# ASSOCIATION CANADIENNE DU PARACHUTISME SPORTIF CANADIAN SPORT PARACHUTING ASSOCIATION

## ***BULLETIN TECHNIQUE # 98***

#### **Point #1 - les conteneurs Icon équipés de Skyhook**

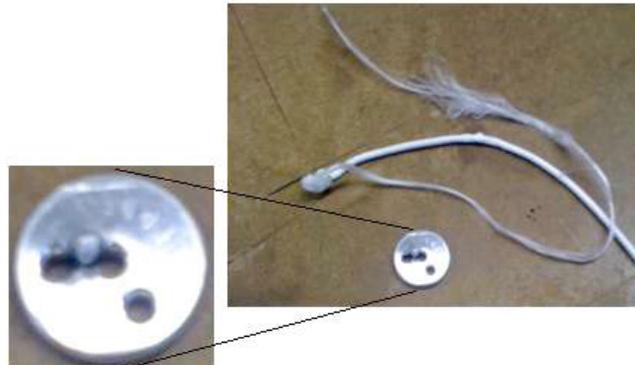
*Aerodyne* a appris que, récemment, leurs conteneurs équipés de *Skyhook* n'étaient pas toujours pliés de la bonne façon en particulier à cause des élévateurs mal positionnés sous le rabat du parachute de secours. Ce problème fait que les protecteurs des élévateurs ne laissent pas se dégager les élévateurs du parachute principal déployé. Lors de tests effectués, on a pu s'apercevoir que certaines combinaisons de composantes (taille de l'équipement, taille de la voile de secours...etc) peuvent éventuellement occasionner un déploiement incomplet des élévateurs quand la voile de secours est utilisée lors d'une défaillance totale.

*Aerodyne* a modifié et testé un nouveau concept de rabats protecteurs d'élévateurs pour prévenir ces problèmes et a, en tant que mise à jour générale et par mesure de sécurité, décidé d'ajouter ce concept pour tous les équipements *Icon* équipés d'un *Skyhook*.

Ce qui précède est un rappel obligatoire de tous les équipements *Icon* équipés d'un *Skyhook* fabriqués avant le 14 janvier 2011.
